Dot.: postępowania o udzielenie zamówienia publicznego pn. „Modernizacja bloku operacyjnego, centralnej sterylizatorni wraz z dobudową szybu windowego i łącznika” Lokalizacja: Wojewódzki Szpital Specjalistyczny im. Marii Skłodowskiej – Curie w Zgierzu, ul. Parzęczewska 35”
Znak sprawy : 24/ZP/PN/18

Zgodnie z art. 38 ust.2 ustawy Prawo Zamówień Publicznych, Inwestycje Medyczne Łódzkiego Spółka z o.o., podaje odpowiedzi na zapytania do Specyfikacji Istotnych Warunków Zamówienia.

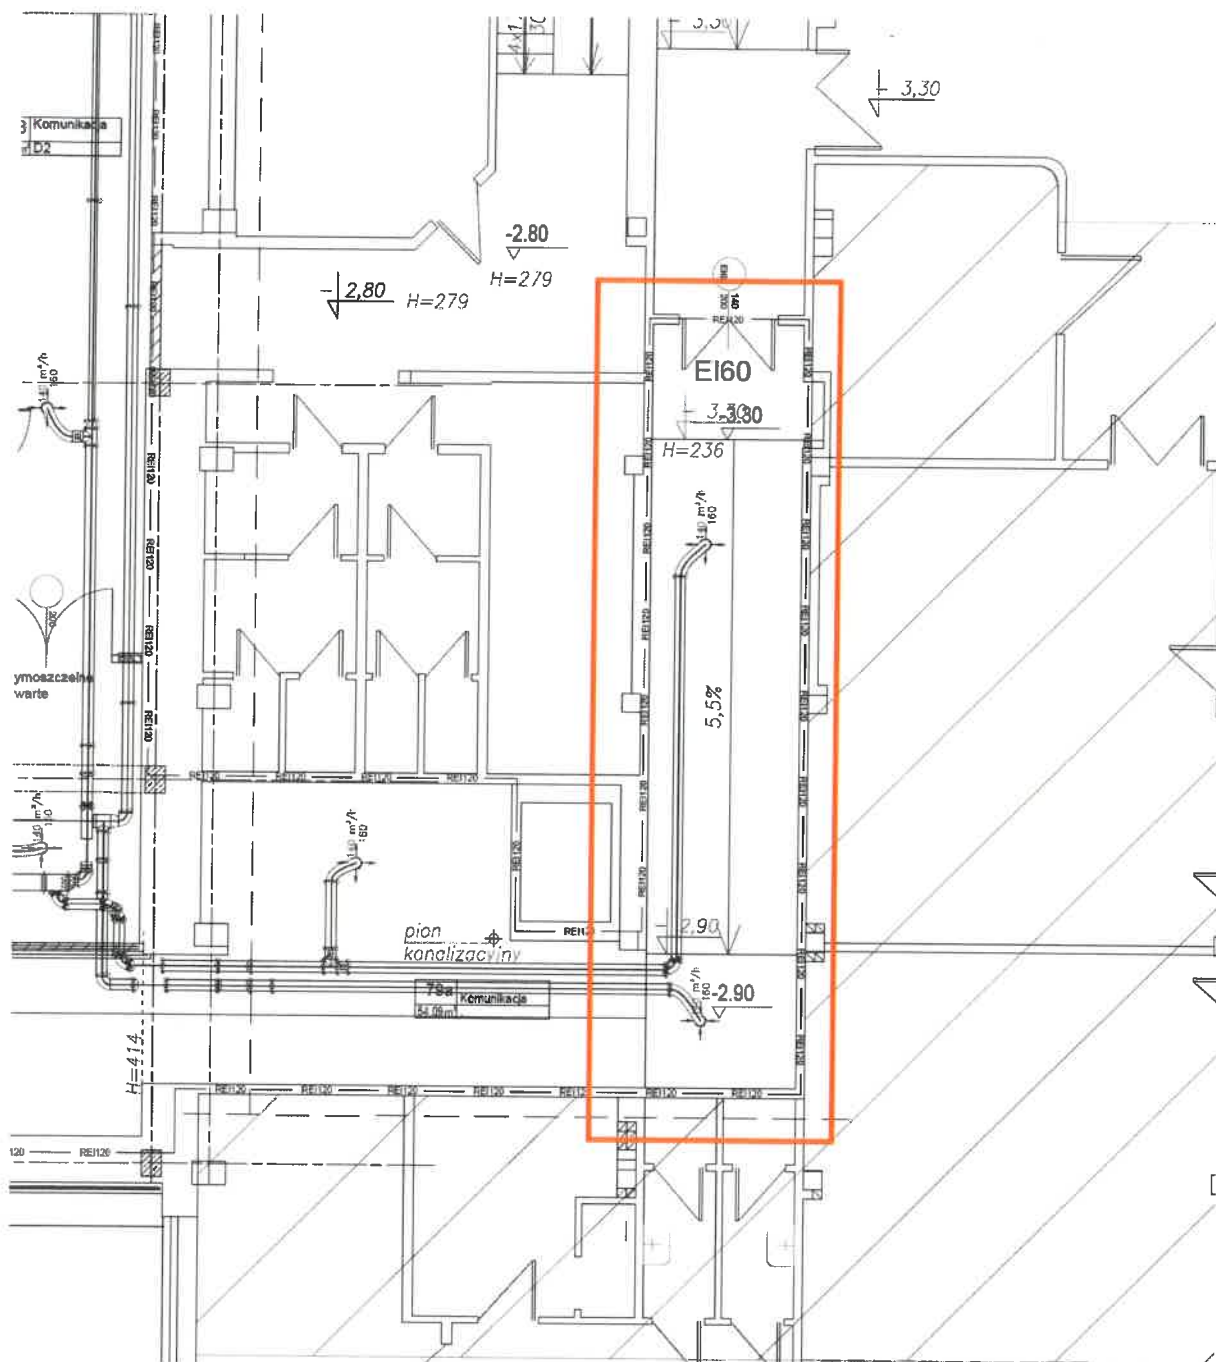
Pytanie 1. Proszę o uzupełnienie dokumentacji na której będą zaznaczone strefy pożarowe i fragmenty wentylacji, które należy obudować płytami przeciwpożarowymi

Odpowiedź : Poniżej rysunek z zaznaczeniem korytarza, na którym znajdują się istniejące kanały wentylacyjne i należy je odbudować przeciwpożarowo.
